SERVICE INFO – INA 0123

Тише работа двигателя

Замена жесткого шкива на шкив генератора с обгонной муфтой

Рисунок 1: Замена жесткого шкива на шкив генератора с обгонной муфтой

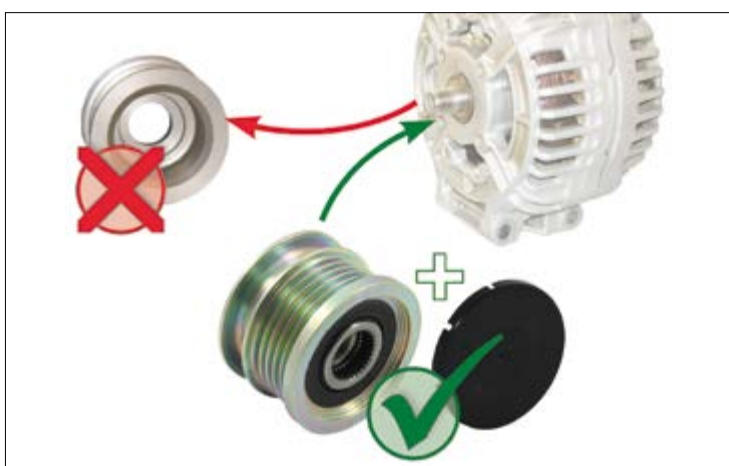
В указанных автомобилях, оборудованных жестким шкивом генератора, могут возникать вибрации и сильные шумы в системе натяжения ремня привода навесных агрегатов. Данные вибрации и шумы вызваны неравномерностью вращения дизельного двигателя, которая больше, чем в бензиновом двигателе.

Компания Schaeffler Automotive Aftermarket рекомендует заменять жесткий шкив на шкив генератора с обгонной муфтой на указанных моделях автомобилей. Внимание: Принципиально важно соблюдать прилагаемую инструкцию по установке!

Шкив генератора с обгонной муфтой отсоединяет привод навесных агрегатов, убергая от неравномерности вращения дизельного двигателя, тем самым обеспечивая тихую и мягкую работу поликлинового ремня. В результате, двигатель работает гораздо тише, что благоприятно сказывается на комфорте вождения автомобиля.
